## 核燃料輸送物設計承認申請書の一部補正について

2022 濃計発第 49 号

48Y-JDTC型

本補正に係る変更箇所

(甲)-第A.6図 吊金具(固縛装置)の仮想破損状態

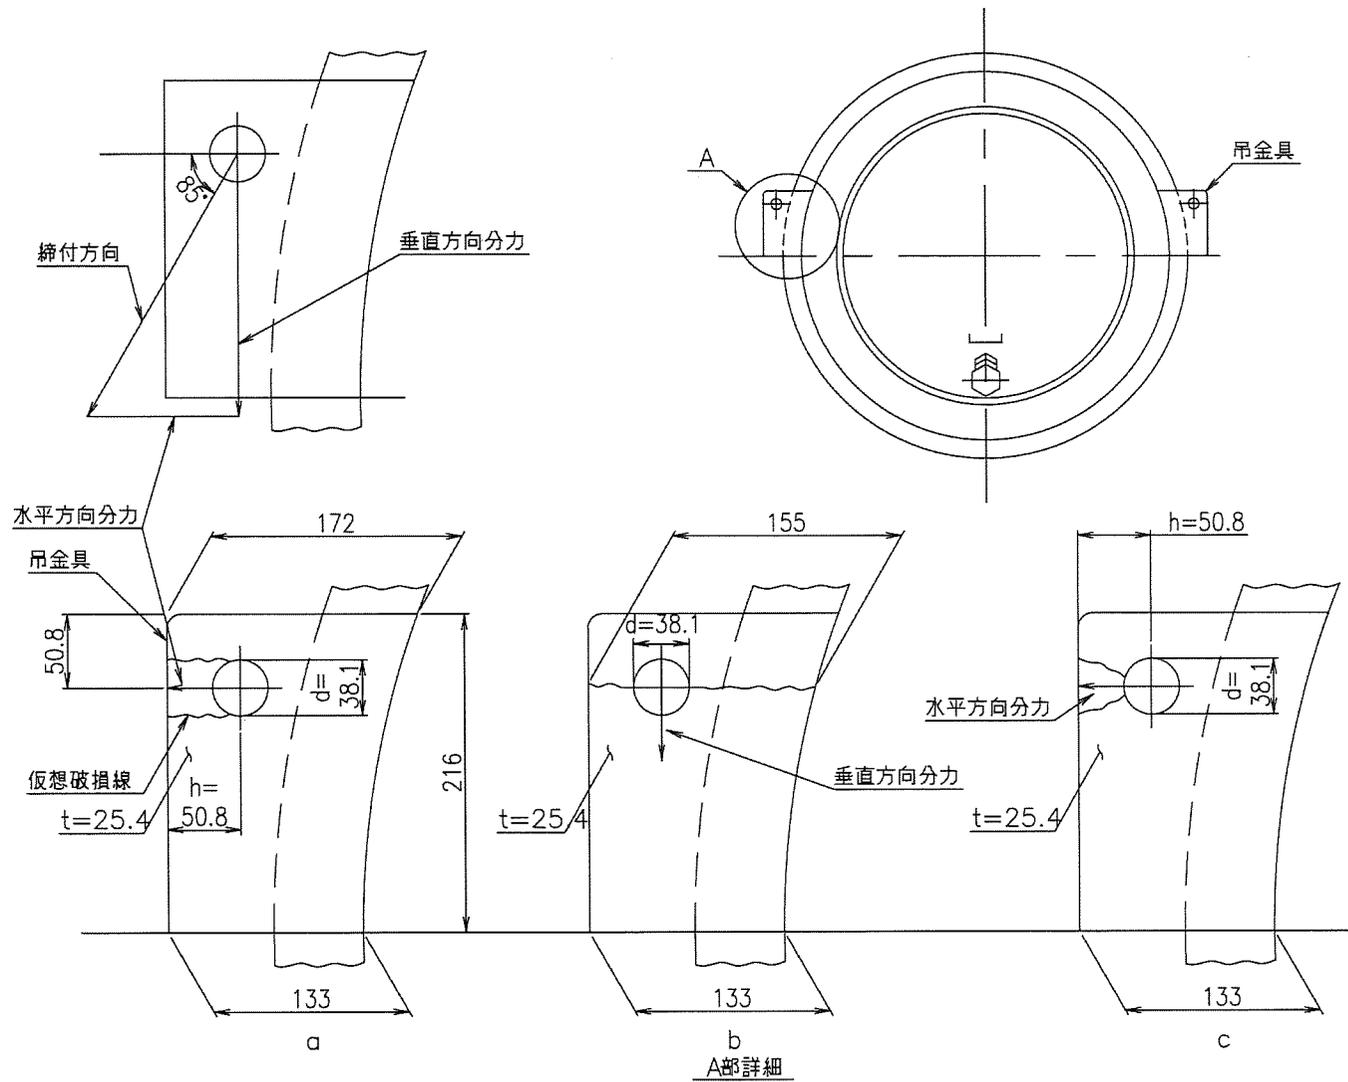
ページ番号	変更箇所	補正前	補正後
(ロ)-A-25	17行目	<p>(ロ) 引張応力((ロ)-第A.6図 状態b) (垂直方向分力) 巾(L-d)が116.9 mmで厚み(t)が25.4 mmの板が引張りで破損する場合であることから、引張応力(<math>\sigma_t</math>)は次式で求める。</p> $\sigma_t = \frac{P \cdot \sin 85^\circ}{A}$ <p>ただし、P : 作用荷重 (<math>2.63 \times 10^5</math> N) A : 断面積 <math>A = 116.9 \times 25.4</math> <math>\approx 2969 \text{ mm}^2</math></p> <p>数値を代入する。</p> $\sigma_t = \frac{2.63 \times 10^5 \times \sin 85^\circ}{2969}$ $\approx 88.3 \text{ MPa}$ <p>吊金具 (ASTM A516 (Grade 60)) の評価基準値は <math>\sigma_y/1.3 = 220/1.3 \approx 169 \text{ MPa}</math> である。</p> $\text{余裕率} = \frac{169}{88.3} - 1$ $\approx 0.91$ <p>余裕率が正であるので、引張応力により破損することはない。</p>	<p>(ロ) 引張応力((ロ)-第A.6図 状態b) (垂直方向分力) 巾(L-d)が116.9 mmで厚み(t)が25.4 mmの板が引張りで破損する場合であることから、引張応力(<math>\sigma_t</math>)は次式で求める。</p> $\sigma_t = \frac{P \cdot \sin 85^\circ}{A}$ <p>ただし、P : 作用荷重 (<math>2.66 \times 10^5</math> N) A : 断面積 <math>A = 116.9 \times 25.4</math> <math>\approx 2969 \text{ mm}^2</math></p> <p>数値を代入する。</p> $\sigma_t = \frac{2.66 \times 10^5 \times \sin 85^\circ}{2969}$ $\approx 89.3 \text{ MPa}$ <p>吊金具 (ASTM A516 (Grade 60)) の評価基準値は <math>\sigma_y/1.3 = 220/1.3 \approx 169 \text{ MPa}</math> である。</p> $\text{余裕率} = \frac{169}{89.3} - 1$ $\approx 0.892$ <p>余裕率が正であるので、引張応力により破損することはない。</p>

ページ番号	変更箇所	補正前	補正後
(ロ)-A-26	1行目	<p>(ハ) 曲げ応力((ロ)-第A.6図 状態c) (水平方向分力) 巾 (t) が 25.4 mm (板厚に相当)、厚み (h-d/2) が 31.7 mm、長さ (d) が 38.1 mm の両端固定梁が中央に集中荷重を受け、曲げによって破損する場合であることから、曲げ応力 (<math>\sigma_b</math>) は次式で求める。</p> $\sigma_b = \frac{P \cdot \cos 85^\circ \cdot l}{8} \cdot \frac{1}{Z}$ <p>ただし、P : 作用荷重 (2.63×10<sup>5</sup> N)  l : 梁の長さ (38.1 mm)  Z : 梁の断面係数</p> $Z = \frac{25.4}{6} \times 31.7^2$ $\doteq 4254 \text{ mm}^3$ <p>数値を代入する。</p> $\sigma_b = \frac{2.63 \times 10^5 \times \cos 85^\circ \times 38.1}{8} \times \frac{1}{4254}$ $\doteq 25.7 \text{ MPa}$ <p>吊金具 (ASTM A516 (Grade 60) ) の評価基準値は <math>\sigma_y/1.3 = 220/1.3 \doteq 169 \text{ MPa}</math> である。</p> $\text{余裕率} = \frac{169}{25.7} - 1$ $\doteq 5.57$ <p>余裕率が正であるので、曲げ応力により破損することはない。</p>	<p>(ハ) 曲げ応力((ロ)-第A.6図 状態c) (水平方向分力) 巾 (t) が 25.4 mm (板厚に相当)、厚み (h-d/2) が 31.7 mm、長さ (d) が 38.1 mm の両端固定梁が中央に集中荷重を受け、曲げによって破損する場合であることから、曲げ応力 (<math>\sigma_b</math>) は次式で求める。</p> $\sigma_b = \frac{P \cdot \cos 85^\circ \cdot l}{8} \cdot \frac{1}{Z}$ <p>ただし、P : 作用荷重 (2.66×10<sup>5</sup> N)  l : 梁の長さ (38.1 mm)  Z : 梁の断面係数</p> $Z = \frac{25.4}{6} \times 31.7^2$ $\doteq 4254 \text{ mm}^3$ <p>数値を代入する。</p> $\sigma_b = \frac{2.66 \times 10^5 \times \cos 85^\circ \times 38.1}{8} \times \frac{1}{4254}$ $\doteq 26.0 \text{ MPa}$ <p>吊金具 (ASTM A516 (Grade 60) ) の評価基準値は <math>\sigma_y/1.3 = 220/1.3 \doteq 169 \text{ MPa}</math> である。</p> $\text{余裕率} = \frac{169}{26.0} - 1$ $\doteq 5.50$ <p>余裕率が正であるので、曲げ応力により破損することはない。</p>

(ロ)-第B.15図 六ふっ化ウランの体積の膨張履歴 (充填量 12,500 kg の場合)

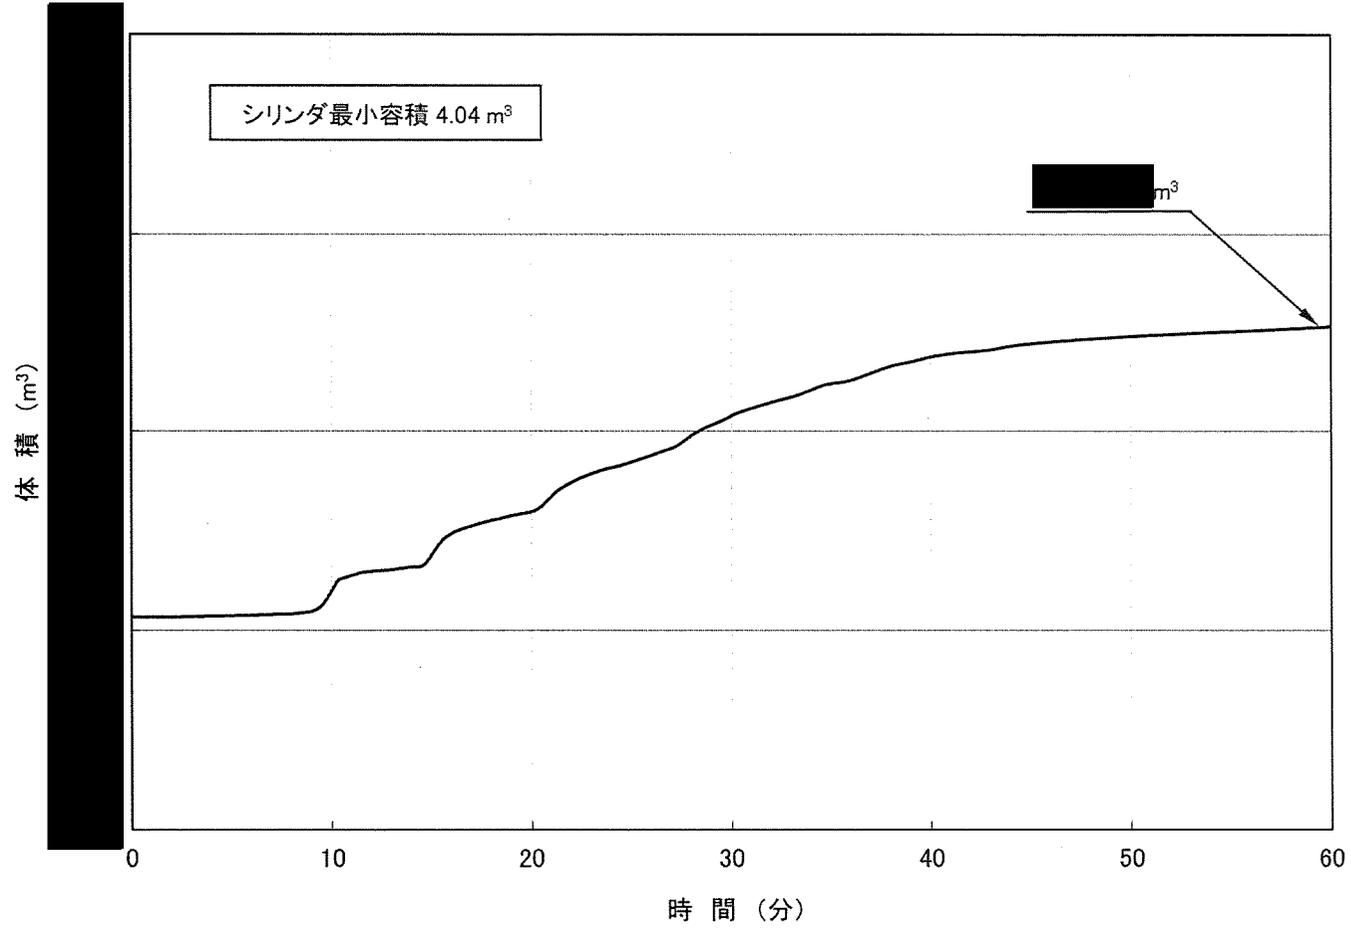
ページ番号	変更箇所	補正前	補正後								
(ロ)-B-19	(ロ)-第B.4表の後	(追加)	<p data-bbox="1267 165 1982 199"><b>B.5.3.2 六ふっ化ウランの体積膨張</b></p> <p data-bbox="1267 205 1982 263">特別の試験条件下における本輸送物の六ふっ化ウランの体積膨張について、以下に示す。</p> <p data-bbox="1267 269 1982 662">六ふっ化ウランは、体積膨張率の大きい物質であるため、外部からシリンダを高温で加熱した場合、相状態が固体から液体へ変化し、体積が膨張する。さらに加熱を継続し、その体積がシリンダの最小容積 4.04 m<sup>3</sup> を超えた場合には、シリンダに液圧が生じ、破裂に至るおそれがある。そのため、本解析では、特別の試験条件下における収納物の六ふっ化ウランの各部位の[ ]し、六ふっ化ウランの体積がシリンダの最小容積 4.04 m<sup>3</sup> を超えないことを評価している。</p> <p data-bbox="1267 668 1982 997">評価の結果、火災開始後 60 分の時点において、六ふっ化ウランの体積は、(ロ)-第B.5表に示すとおり、最大充填量 12,500 kg の場合でも [ ]m<sup>3</sup> であり、シリンダの最小容積 4.04 m<sup>3</sup> に対して、[ ]%程度の余裕があり、シリンダに液圧は生じず、破裂に至るおそれはないことを確認した。充填量 12,500 kg の場合の火災開始から 60 分の時点までの体積膨張の解析結果を(ロ)-第B.15図に示す。</p> <div data-bbox="1355 1037 1966 1212" style="text-align: center;"> <p data-bbox="1496 1037 1825 1061">(ロ)-第B.5表 六ふっ化ウランの体積</p>

評価の結果、火災開始後 60 分の時点において、六ふっ化ウランの体積は、(ロ)-第 B.5 表に示すとおり、最大充填量 12,500 kg の場合でも [REDACTED] m<sup>3</sup> であり、シリンダの最小容積 4.04 m<sup>3</sup> に対して、[REDACTED] % 程度の余裕があり、シリンダに液圧は生じず、破裂に至るおそれはないことを確認した。充填量 12,500 kg の場合の火災開始から 60 分の時点までの体積膨張の解析結果を(ロ)-第 B.15 図に示す。

(甲) - 第 B. 16 図 収納物自由表面における平均温度から算出した容器内圧時刻歴 (充填量 8,800 kg の場合)

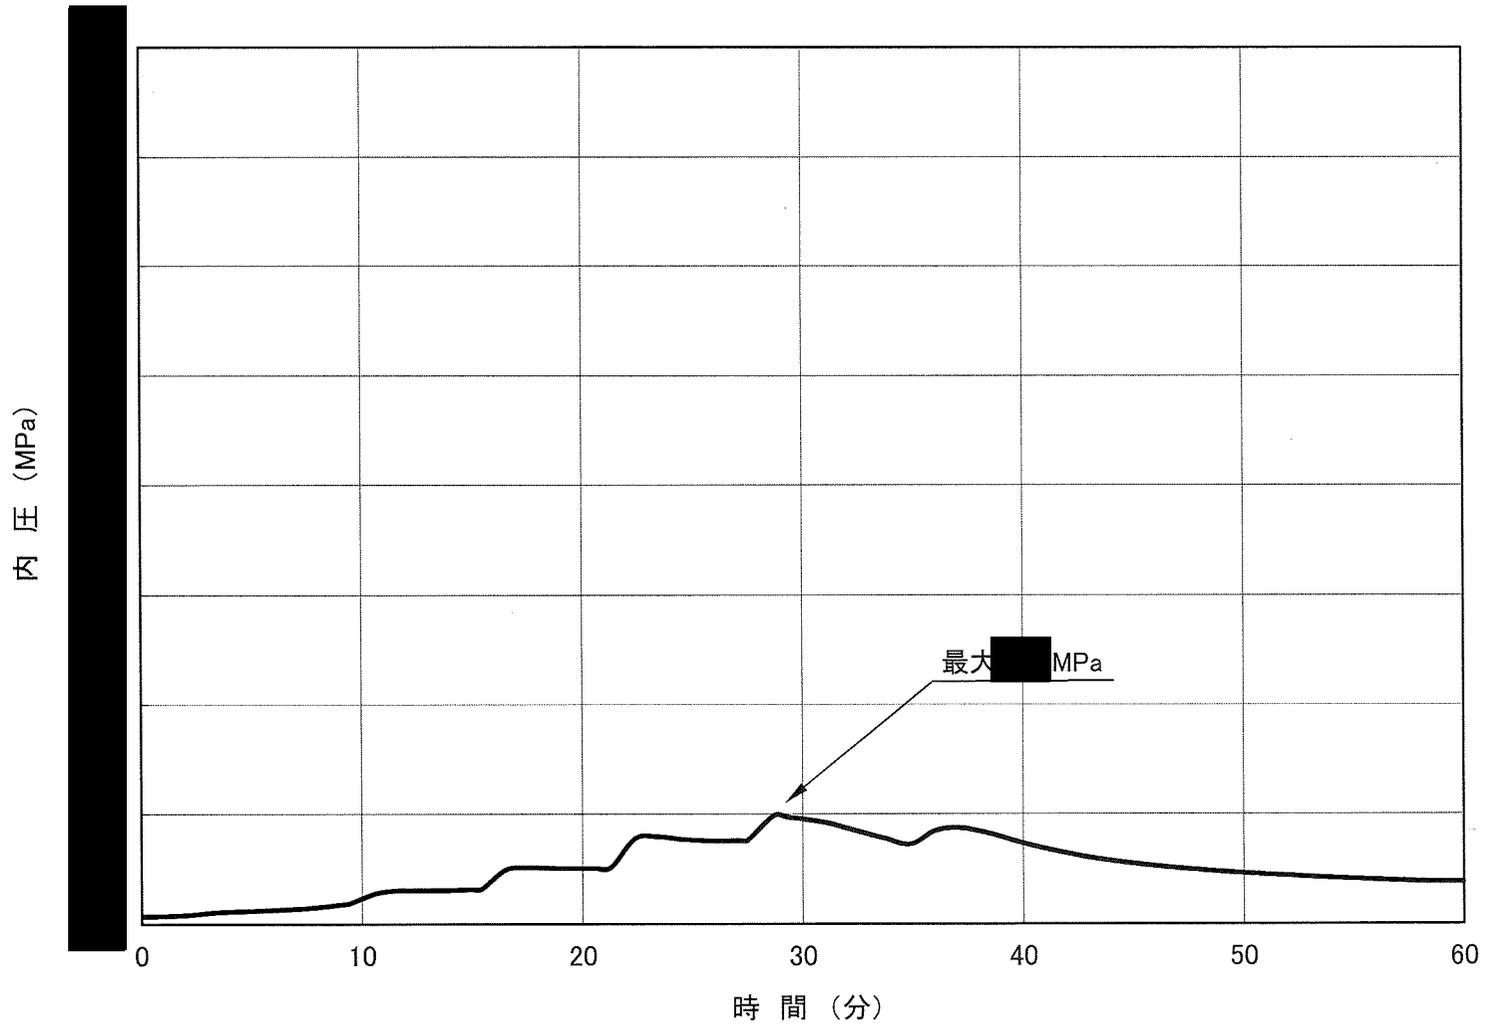
(ロ)-B-21	(ロ)-第B.15図題	<u>(ロ)-第B.15図 収納物自由表面における平均温度から算出した容器内圧時刻歴（充填量 8,800 kg の場合）</u>	<u>(ロ)-第B.16図 収納物自由表面における平均温度から算出した容器内圧時刻歴（充填量 8,800 kg の場合）</u>
(ロ)-B-22	(ロ)-第B.16図題	<u>(ロ)-第B.16図 収納物自由表面における平均温度から算出した容器内圧時刻歴（充填量 12,500 kg の場合）</u>	<u>(ロ)-第B.17図 収納物自由表面における平均温度から算出した容器内圧時刻歴（充填量 12,500 kg の場合）</u>

シリンダに生じる内圧は、収納物の自由表面温度から求められる飽和蒸気圧（(イ)-第6図参照）により求められる。ここで、充填量 8,800 kg の場合のシリンダ内圧の時刻歴を(ロ)-第B.16図に、充填量 12,500 kg の場合を(ロ)-第B.17図にそれぞれ示す。これらより、特別の試験条件下で生じるシリンダの最大内圧は、充填量 8,800 kg の場合で [ ] MPa、充填量 12,500 kg の場合で [ ] MPa である。
